Groupe de travail de l'éclairage et de la signalisation lumineuse

Rapport du Groupe de travail de l'éclairage et de la signalisation lumineuse sur sa quatre-vingt-deuxième session

Amendements adoptés au Règlement ONU n° [148]

Figure A3-X

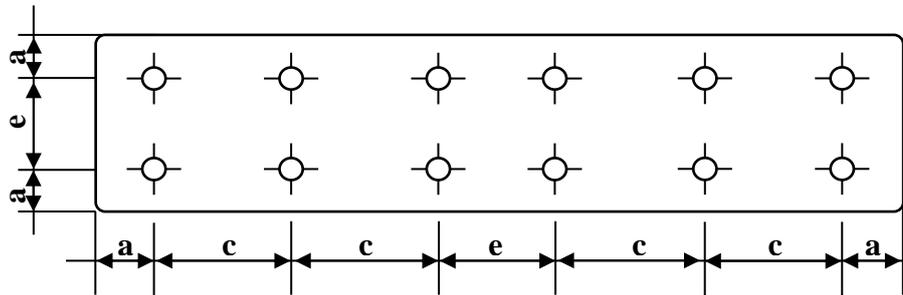
Annexe 3, paragraphe 3.2, figure A3-X, modifier comme suit :

« 3.2 Catégorie 1b – plaques longues (520 x 120 mm)

Points de mesure pour les plaques dont les dimensions sont de 520 x 120 mm

- a) 25 mm
- c) 100 mm
- e) 70 mm
